改善箇所説明図

備考：本届出は、平成14年11月28日付リコール届出の暫定的改善措置に換えて、新たに恒久的な改善措置を届出るものである。

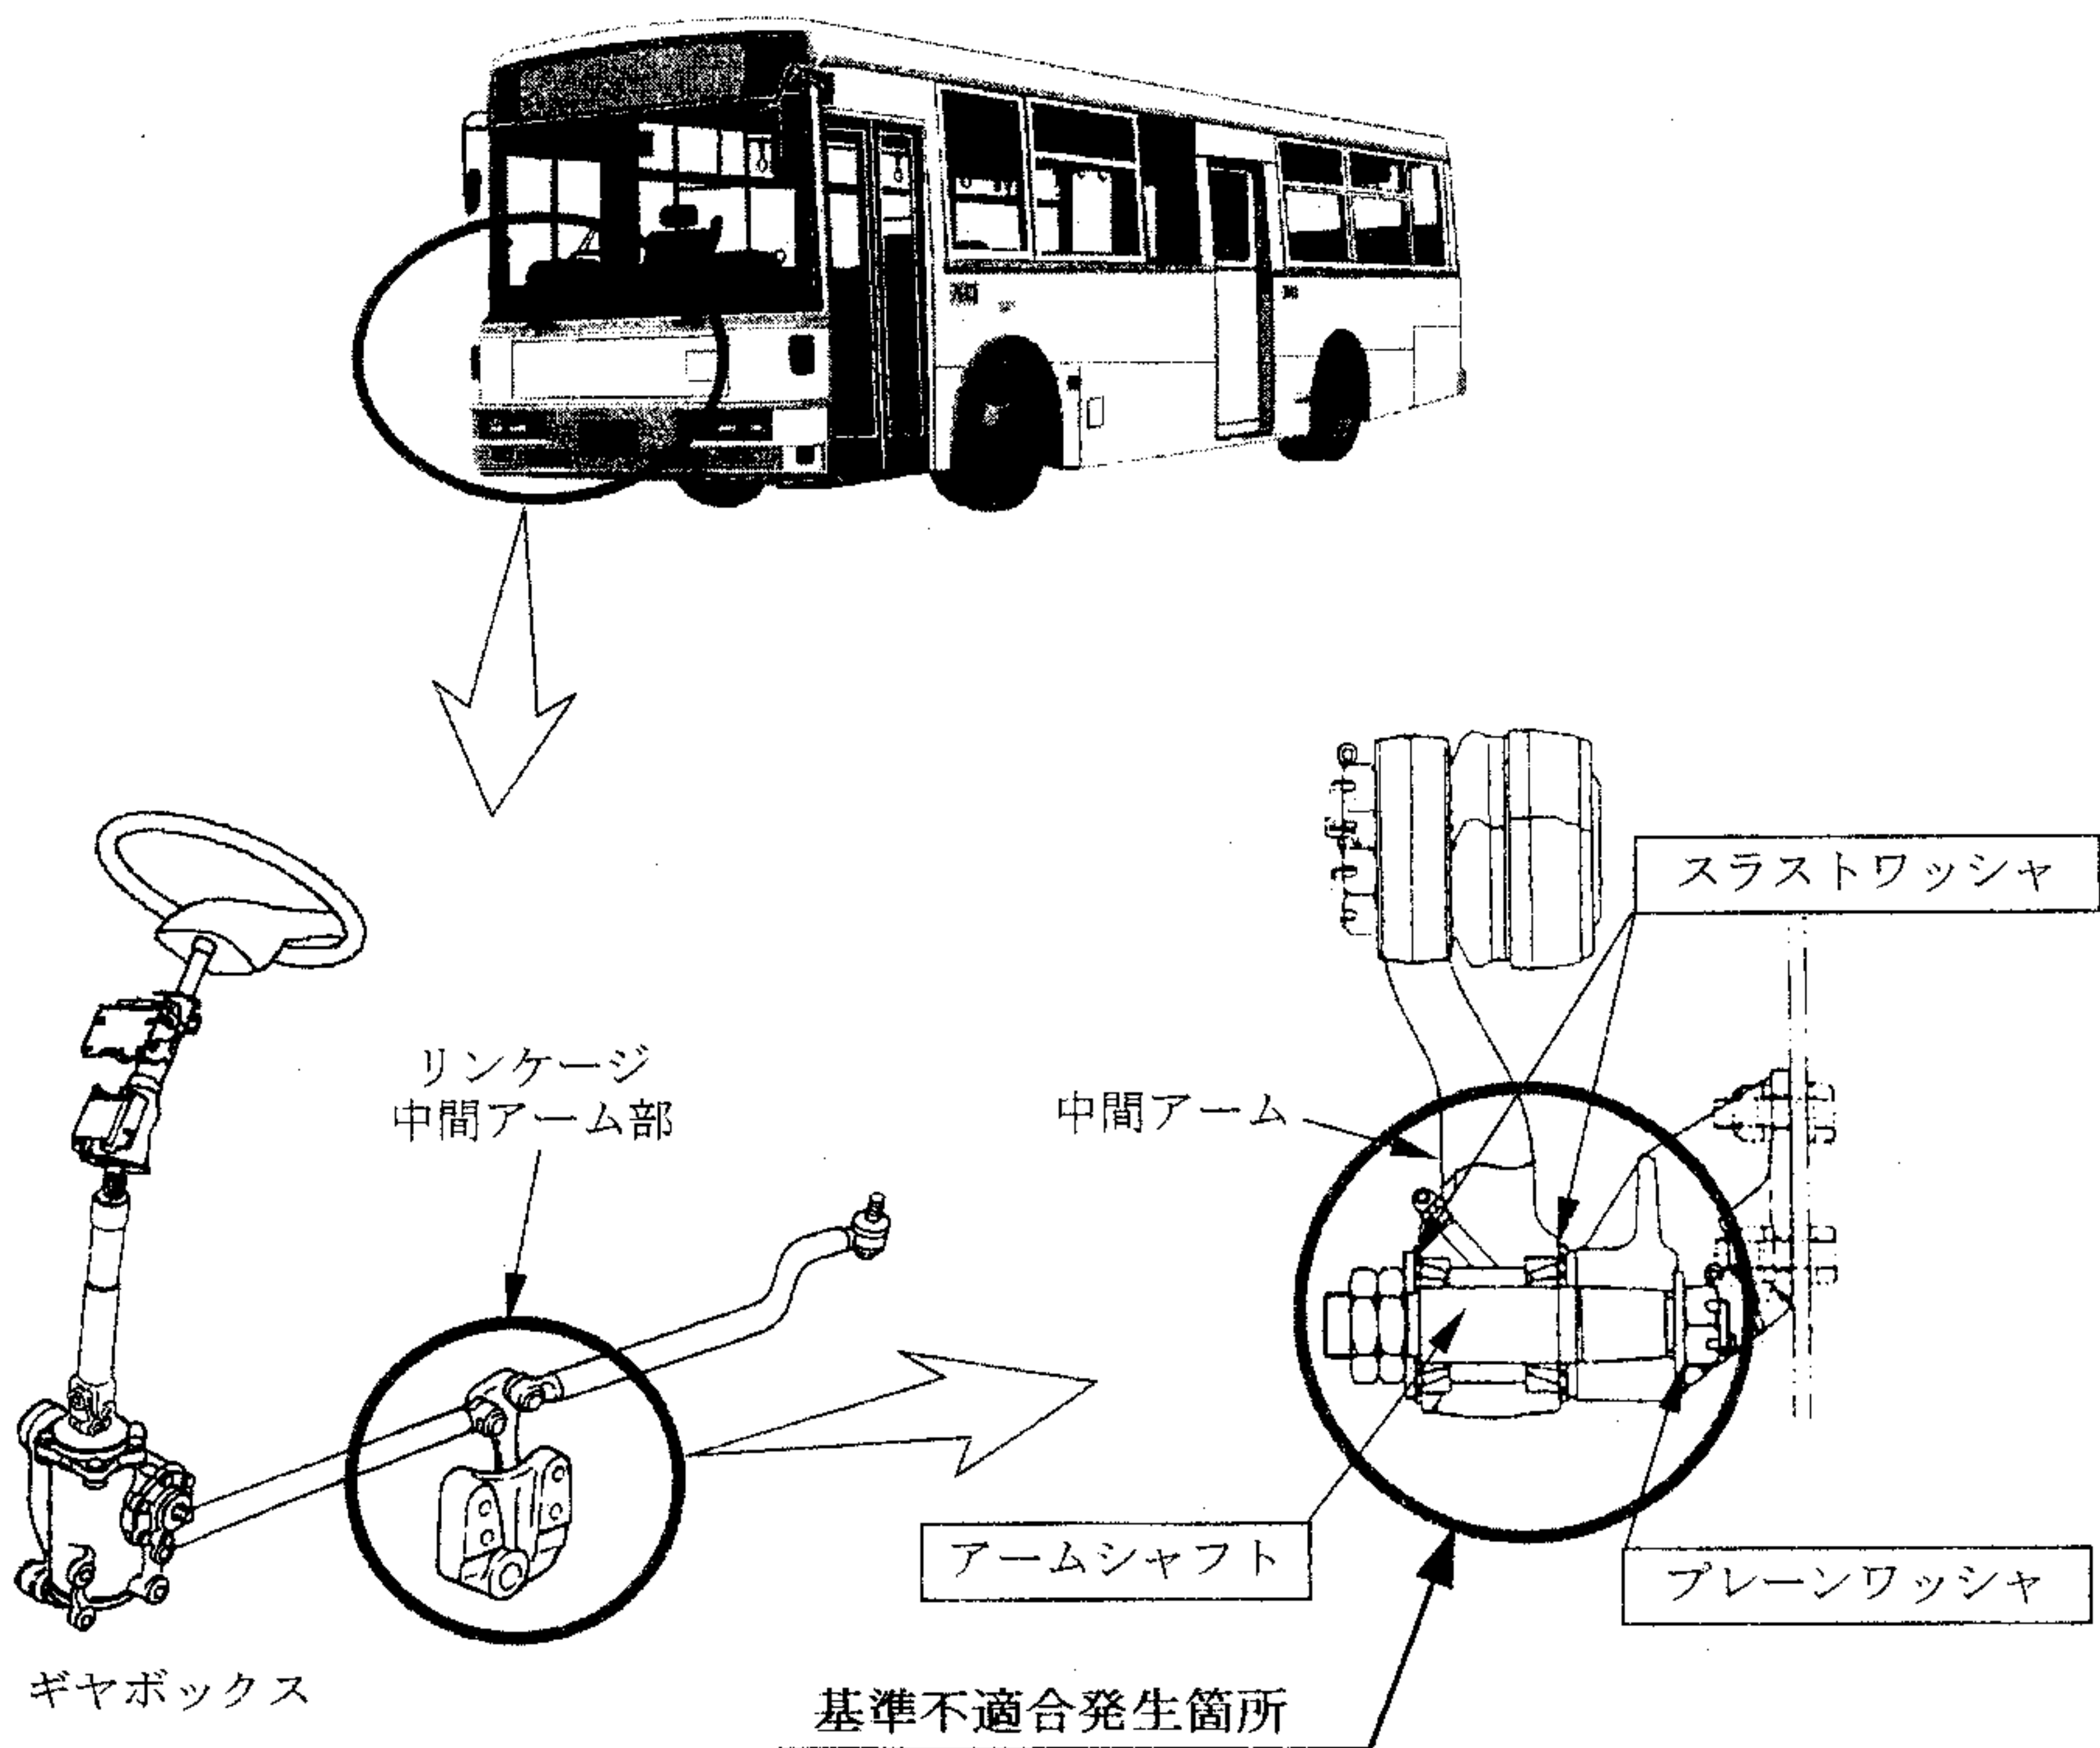
かじ取り装置のリンケージの中間アームシャフトにおいて、当該シャフトの強度が不適切なため曲がりが発生しているものがあり、そのままの状態で使用を続けると、ベアリングが破損し、最悪の場合、シャフトが折損してハンドル操作ができなくなるおそれがある。

全車両、アームシャフト、スラストワッシャおよびプレーンワッシャを対策品に交換する。

注：□内は交換部品を示す。

識別：中間アーム側面に黄色ペイントを塗布する。
